# Parco Eolico Poggio Tre Vescovi

## IV.PR.G.R.02.a

Documentazione integrativa volontaria

**GEOLOGIA E GEOTECNICA: APPROFONDIMENTI E CHIARIMENTI**

Figura 1. Interferenza tra viabilità di progetto ed aree in dissesto attivo da assoggettare a verifica (Art.17 NTA PAI AdB Marecchia – Conca)

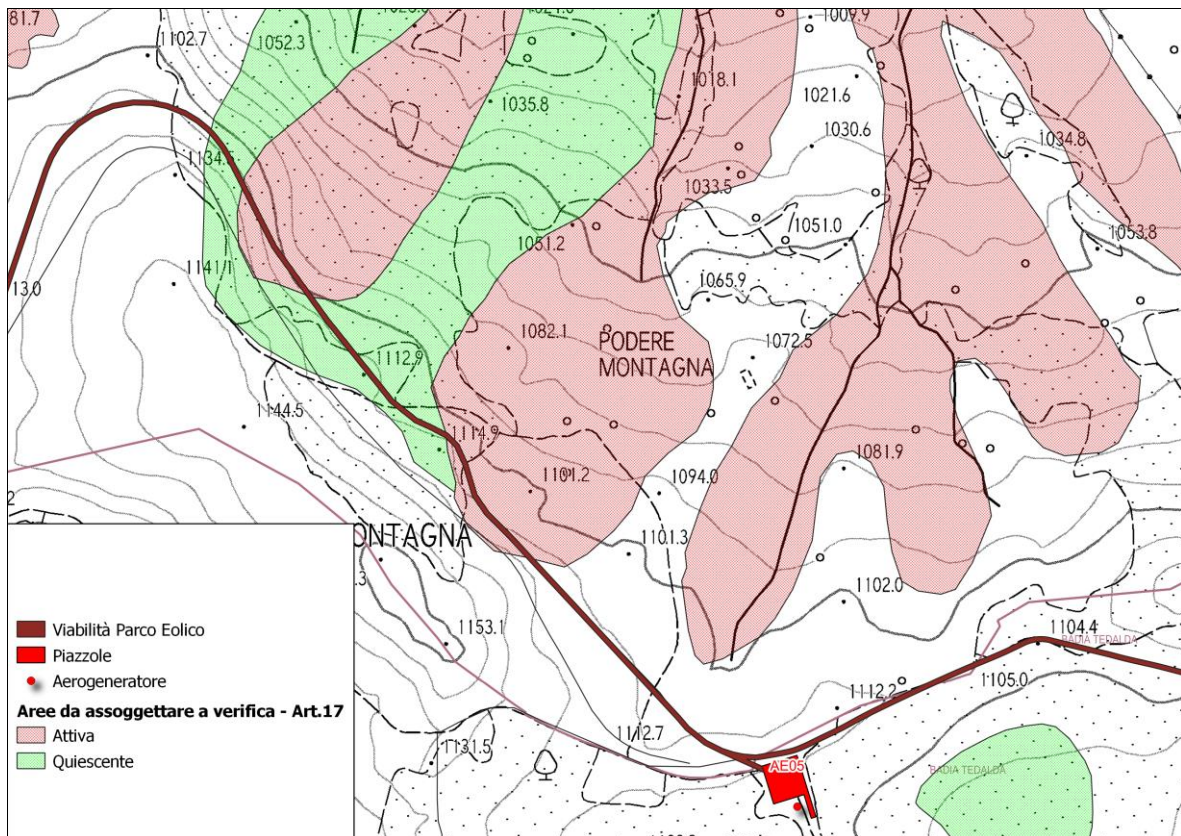
1. VIABILITÀ INTERFERENTE CON AREE IN DISSESTO ATTIVO DA ASSOGETTARE A VERIFICA AI SENSI DELL'ART. 17 DELLE NTA DEL P.A.I. DELL'AUTORITÀ DI BACINO MARECCHIA-CONCA – OSS. R.E.R. DIREZIONE GENERALE CURA DEL TERRITORIO E DELL'AMBIENTE – AREA VALUTAZIONE IMPATTO AMBIENTALE E AUTORIZZAZIONI – RER.19

La porzione di viabilità menzionata, di collettamento tra gli aerogeneratori AE03 e AE05, come detto poc'anzi, rappresenta una viabilità di cantiere la quale si sviluppa nella porzione di crinale nei pressi di Podere Montagna (Figura 1).

L'attuale configurazione progettuale, derivante da un'approfondita analisi per la quale la totalità degli aerogeneratori di progetto risulta essere esterna alle aree cartografate dall'Autorità di Bacino distrettuale in pericolosità da frana sia attive che quiescenti, presenta una modesta porzione di viabilità di cantiere (circa 270 metri) interferenti con un'area in dissesto attivo da assoggettare a verifica ai sensi dell'art. 17 delle NTA del suddetto PAI.

Figura 3. Ubicazione sorgente ad uso acquedottistico

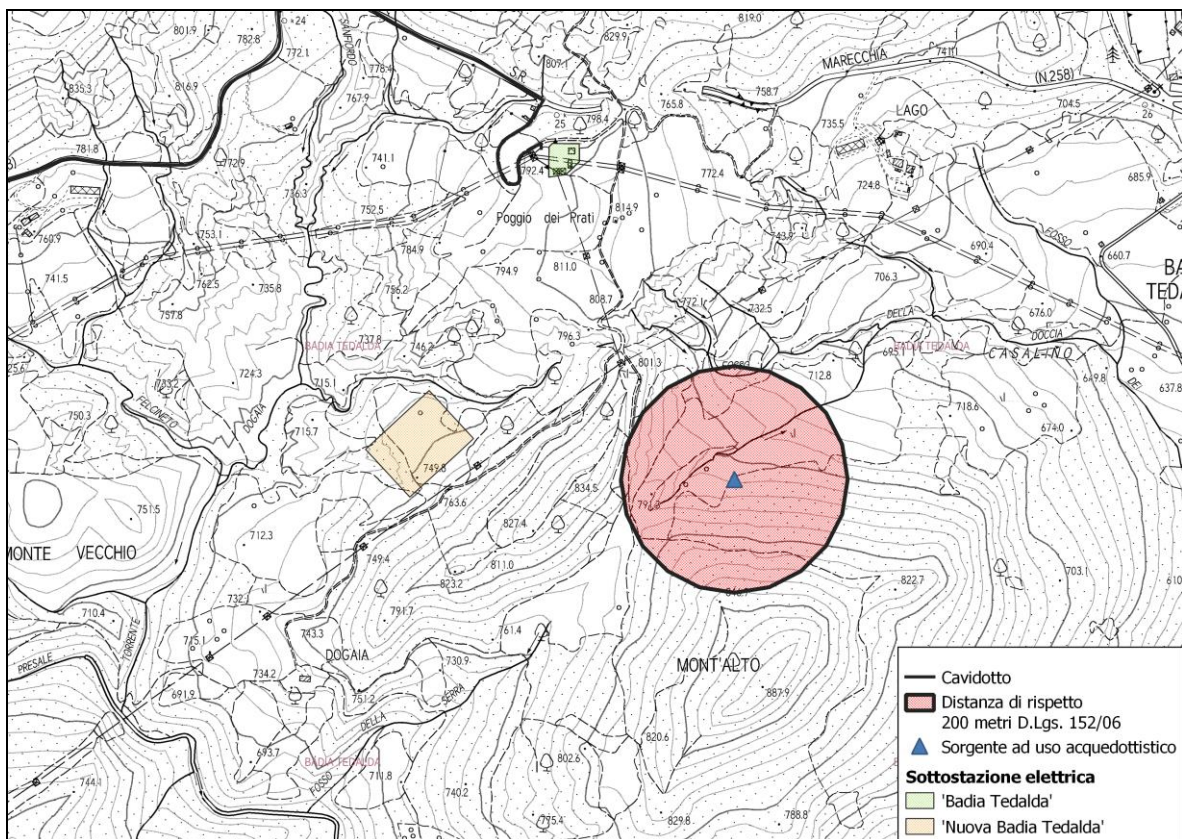
## 2. INTERFERENZA TRA SOTTOSTAZIONE ELETTRICA E SORGENTE AD USO ACQUEDOTTISTICO – OSS. R.T. DIREZIONE AMBIENTE ED ENERGIA – SETTORE VIA VAS – RT-VIAVAS.3

Il contesto morfologico in cui è ubicata la sorgente ad uso acquedottistico (ubicazione in figura 3) non è interessato direttamente, e diremmo anche indirettamente, dagli interventi in progetto. Il sistema sorgentizio presente è allocato in un contesto, morfologico differente per versanti e bacini idrografici distinti; peraltro, anche sotto il profilo litologico i due oggetti (sottostazione e sorgente) risulta ubicati in due distinte unità geologiche (figura 4). Da ciò risulta assai arduo definire il bacino idrogeologico di pertinenza e, dunque, le possibili aree di alimentazione. Pertanto, ad oggi e con gli elementi conoscitivi in nostro possesso, possiamo affermare che gli interventi di cantierizzazione, gli unici peraltro che potrebbero determinare potenziali impatti, non potranno alterare il sistema di circolazione della acque sotterranee. Ciò detto si potrebbe prevedere, in occasione degli accertamenti investigativi di supporto alla fase esecutiva, di programmare attività di monitoraggio quali/quantitativo ex ante e nel corso delle fasi realizzative, per confermare con elementi oggettivi e sitospecifici, quanto preventivamente proposto sulla questione della non interferenza, ovviamente previa autorizzazione e nulla osta da parte dell'Ente Gestore.
